- RAPPORT DE VISITE -

Vérification périodique de fonctionnement et d'entretien d'une installation d'assainissement non collectif dont la charge brute de pollution organique est inférieure ou égale à 1,2kg/j de DBO₅ ou supérieure à 1,2kg/j de DBO₅

VENT 105 2021 108C

Lieu-dit **Hayede**
Adresse **6 chemin de la Serre**

Contraintes pouvant gêner le bon fonctionnement de la filière contrôlée

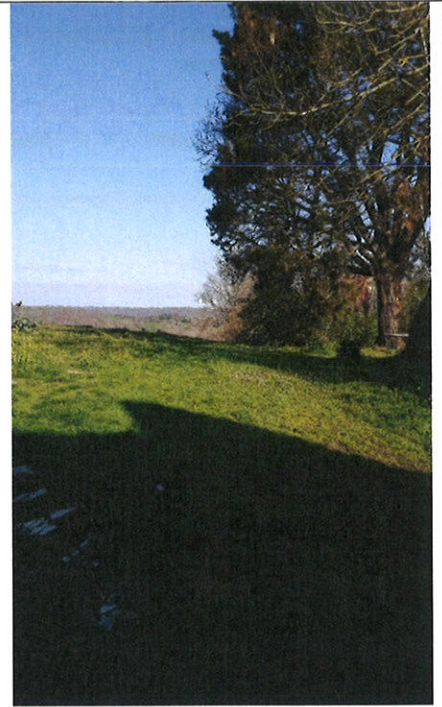
Fosse toutes eaux

Ventilation primaire

Emplacement disponible pour le futur traitement
